「【エコミーシリーズ】 RoHS 対応 X 軸 クロスローラ」
仕様変更のご案内

【エコミーシリーズ】 RoHS 対応 X 軸 クロスローラ XCRS

●テーブル上取付穴寸法

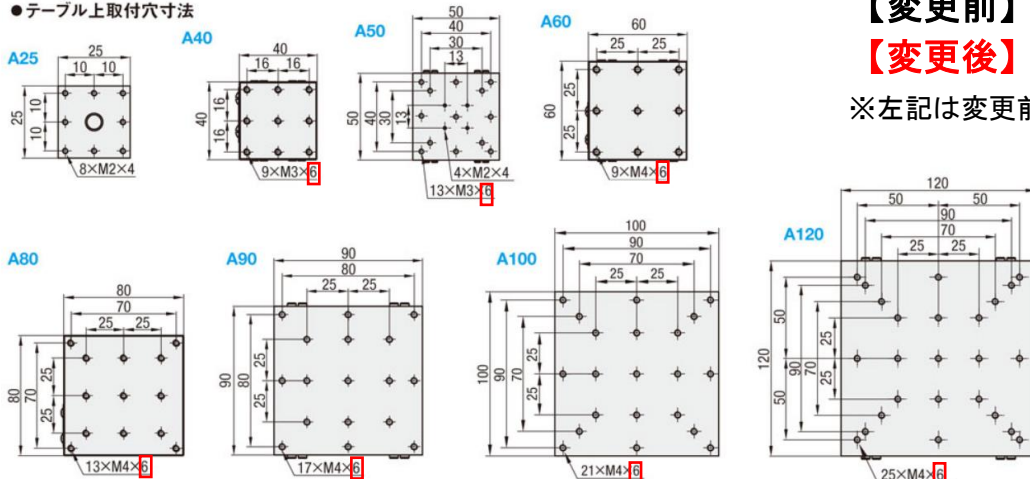
テーブル上取付穴寸法を深さ 6mm から 5mm へ変更いたします。

【変更前】 6mm

※左記は変更前の外形図です

【変更後】 5mm
